Modulo per la presentazione delle osservazioni per i piani/programmi/progetti sottoposti a procedimenti di valutazione ambientale di competenza statale

ID: Codice procedura (ID_VIP/ID_MATTM):10844

Impianto per la produzione di energia elettrica da fonte eolica, costituito da 6 aerogeneratori della potenza complessiva di 37,2 MW, un sistema di accumulo da 25 MW e relative opere connesse in località "Rempillo" nel comune di Pitigliano (GR).

TESTO DELLE OSSERVAZIONI

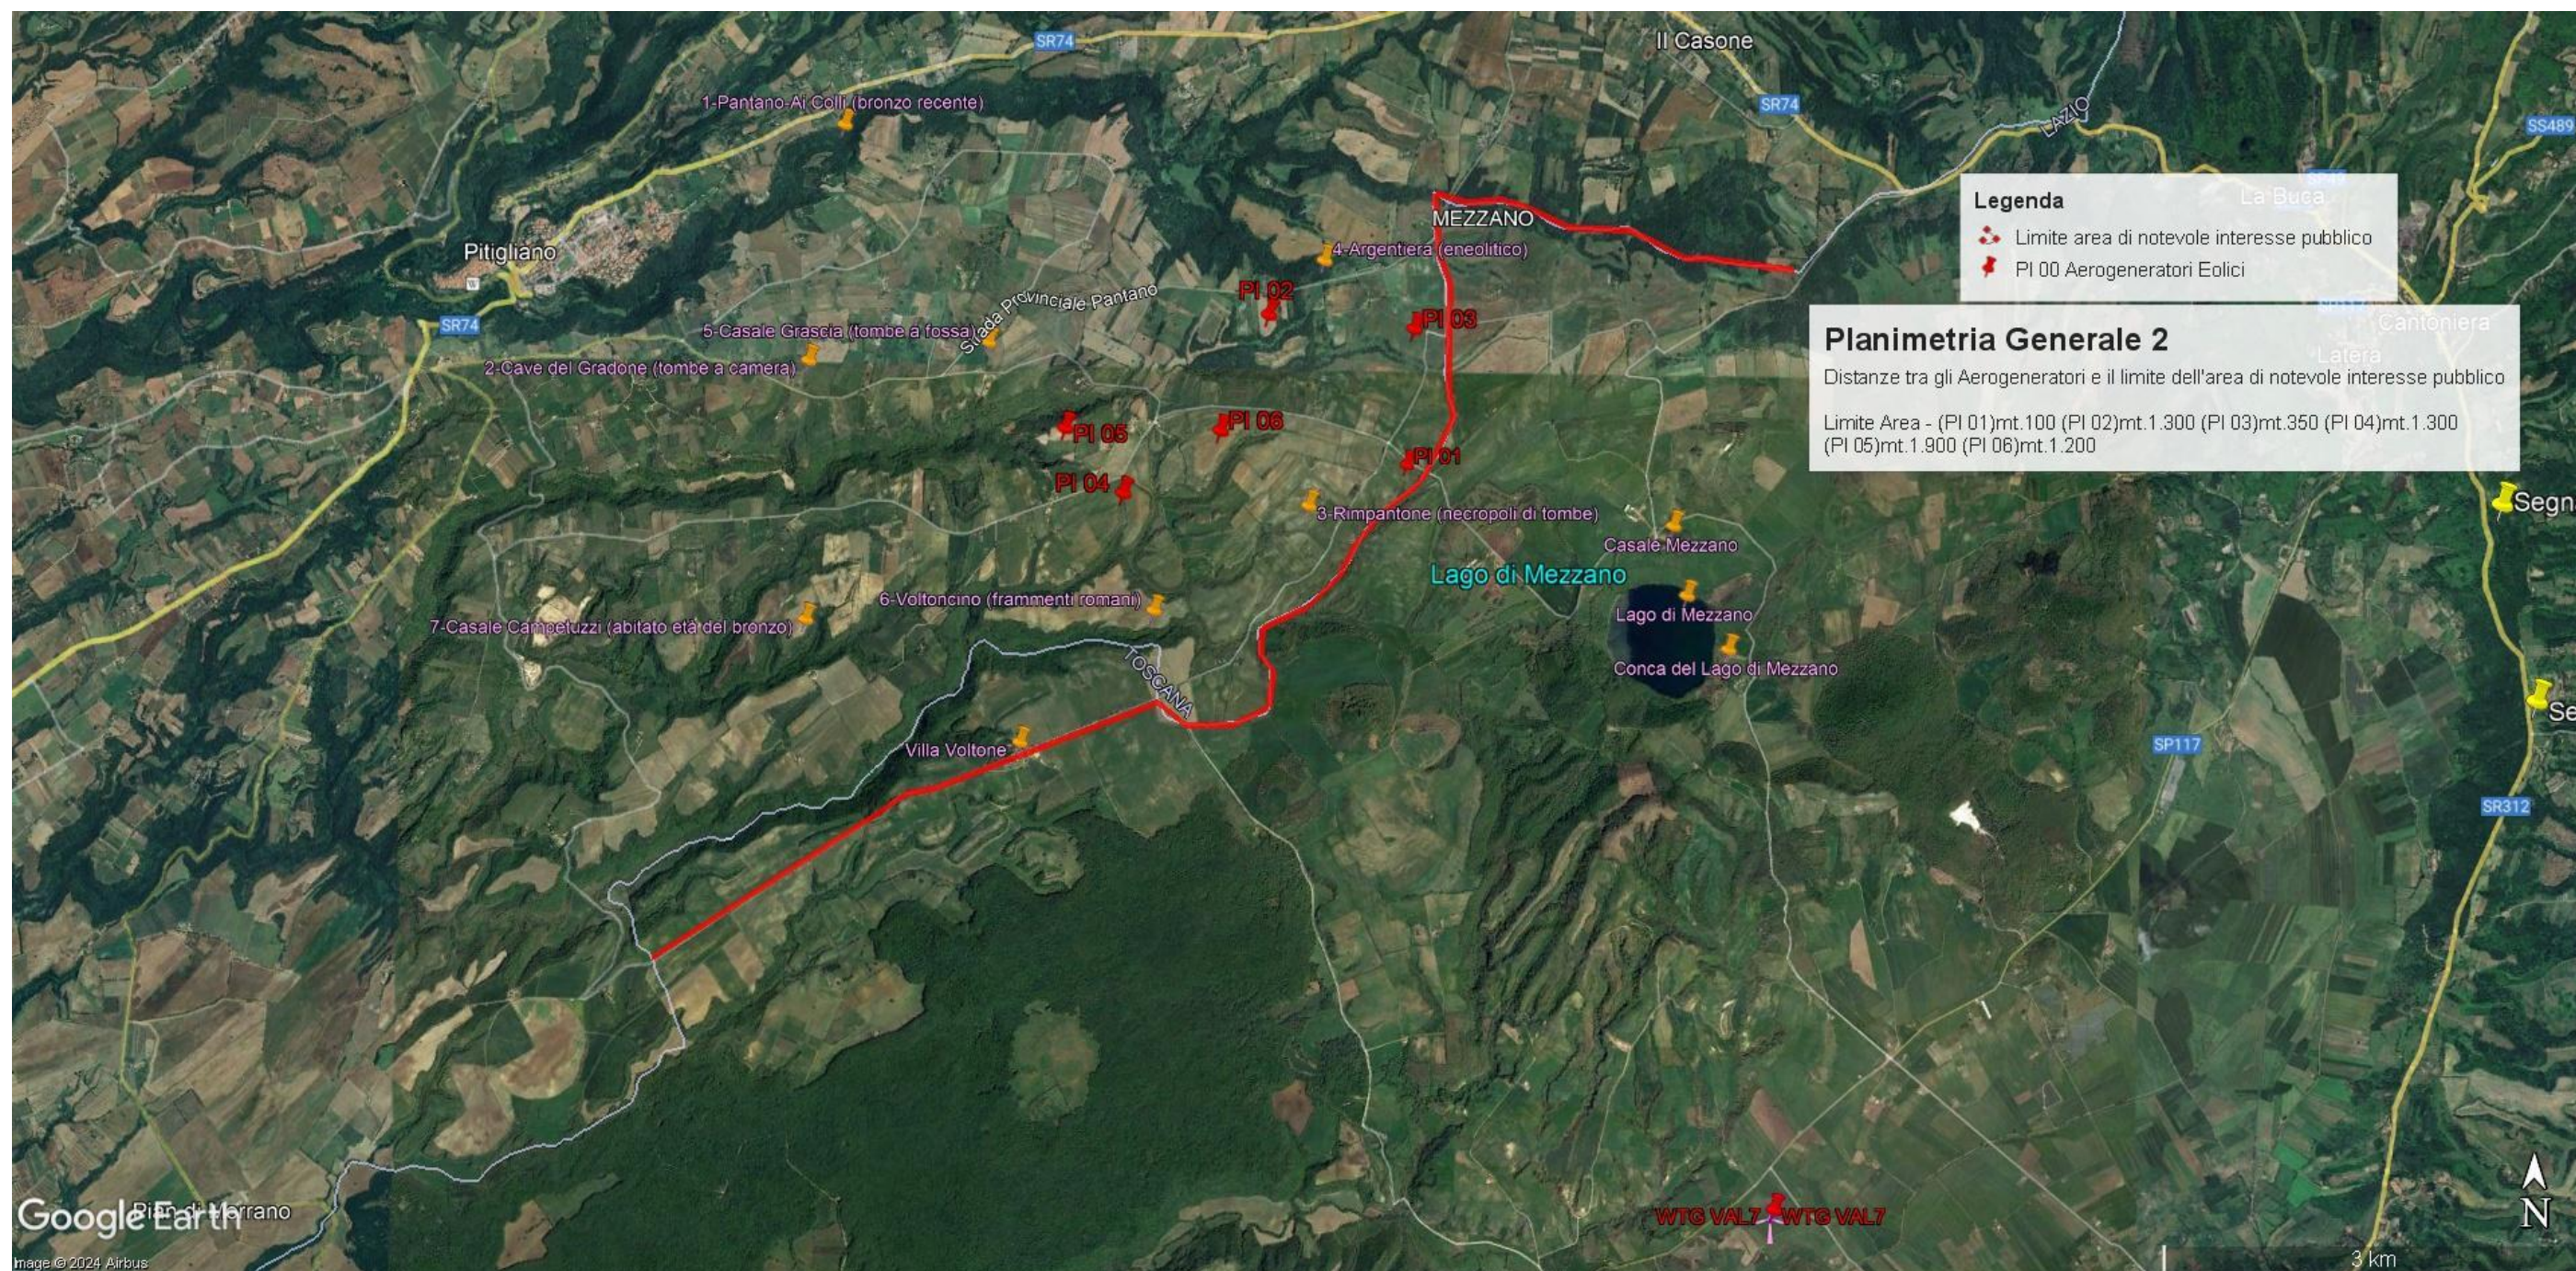
In sintesi, visti l'art. 20 comma 8 lettera c) quater del D.Lgs n 199/2021 e le Linee guida nazionali appena citate, considerato l'enorme impatto dell'impianto eolico industriale denominato "Rempillo" sulla zona paesaggistica di notevole interesse pubblico ben individuata nelle immagini n.1 e n. 2 e sui Beni Culturali evidenziati nell' immagine n. 3 dell'Allegato alle presenti Osservazioni, per la collocazione delle pale P04 e P05 direttamente all'interno del perimetro di un'area archeologica e per gli impatti anche sull'area intermedia e vasta dei pregiati territori laziali della Tuscia settentrionale e in particolare di quelli del pitiglianese ricco di emergenze agricole, naturalistiche, storiche e archeologiche del periodo etrusco ma non solo, si chiede che venga negata l'autorizzazione all' insediamento dell'impianto eolico denominato "Rempillo".

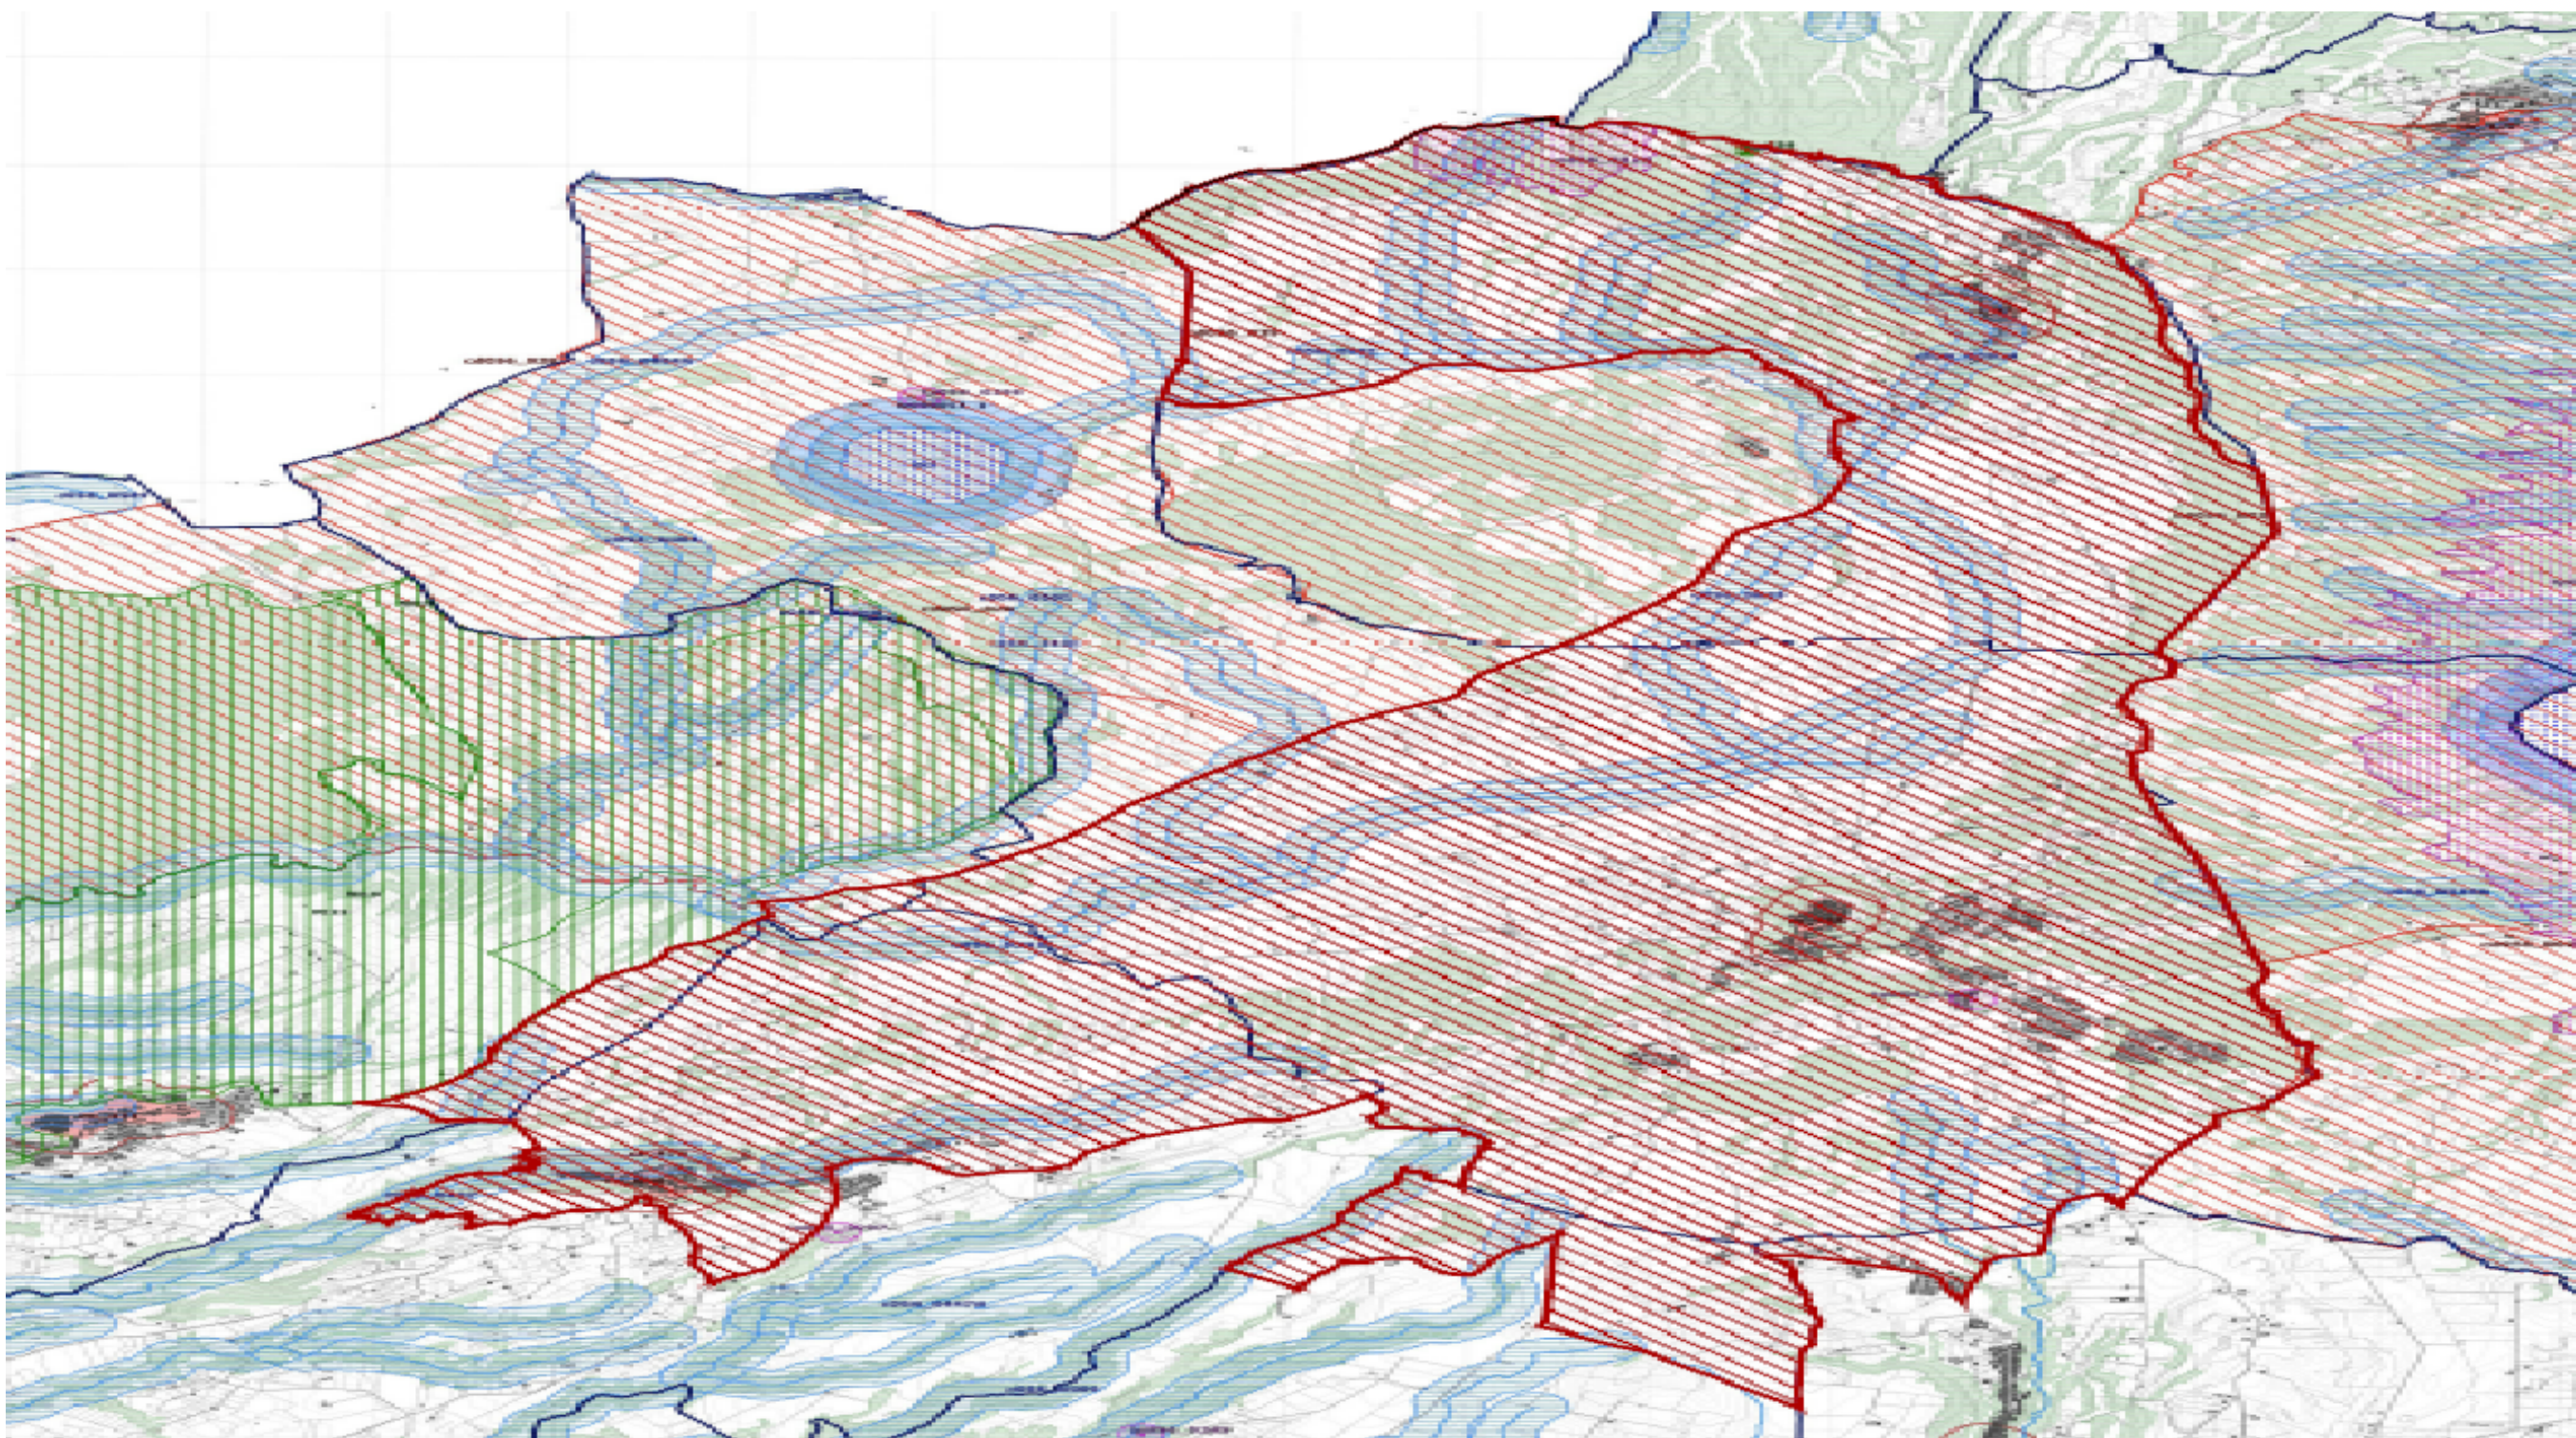
Alla luce del combinato disposto dal "vincolo sul patrimonio paesaggistico (artt. 136 e ss. e 142 del decreto legislativo n. 42/2004 e ss.mm.ii.) e sui beni culturali" (artt. 10 e ss. del decreto legislativo n. 42/2004 e ss.mm.ii.) e dal comma 8 lettera c-quarter del D.Lgs 191/2021 e ss.mm.ii si evince che, ad oggi, le aree in cui sono previsti gli insediamenti dei sei aereogeneratori dell'impianto eolico denominato "Rempillo" non sono idonee perché ricadono tutte all'interno della fascia di rispetto dei **beni paesaggistici di notevole interesse pubblico denominati "Conca del Lago di Mezzano e territorio circostante" (D.M. 22.05.1976)** comprendente anche il **vincolo "Selva del Lamone" (D.M. 22.05.1984)** tutelati **dall'art. 136 del Codice dei Beni Culturali e del Paesaggio** e in particolare un aerogeneratore (P01) è a 100 metri dal primo vincolo citato e gli altri cinque compresi in una distanza massima tra 1 km e 2 km (vedi immagine n. 1 dell'ALLEGATO). Nella fascia di rispetto dei 3 km anche la porzione di vincolo rappresentato dalla Selva del Lamone che gode di altre importanti tutele in quanto Riserva Naturale regionale (L. 394/91 e L.R. 29/97), Zona di Protezione speciale (ZPS) insieme ai Monti di Castro collegati tra loro da una Zona di Conservazione Speciale (ZSC), il sistema fluviale Fiume Fiora-Olpeta. La Selva del Lamone oltre il vincolo paesaggistico di notevole interesse pubblico che la rende area non idonea all'installazione degli impianti FER anche nelle sue fasce di rispetto dei 3 km, gode di un'altra tutela che ne rivela l'importanza di area di importanza internazionale per l'avifauna IBA (012) che viene collegata all'altra IBA (099) Lago di Bolsena attraverso la ZPS Caldera di Latera e la ZSC Lago di Mezzano che insieme sono compresi nel vincolo paesaggistico "Conca Lago di Mezzano..." e verranno uniti dal nuovo vincolo paesaggistico "*Ambito paesaggistico, geologico e geomorfologico dell'orlo della caldera di Latera e delle sue pendici interessate dai centri eruttivi periferici*" (si veda a riguardo la proposta pubblicata sul sito del MIC in data 09/08/2023 e

l'immagine n. 2 dell'ALLEGATO) all'area di notevole interesse pubblico "Conca del lago di Bolsena" (D.M. 24.10.1960). Praticamente una vasta zona che per interesse paesaggistico e naturalistico oltre che storico, archeologico e identitario rappresenta un unicum nel panorama nazionale.
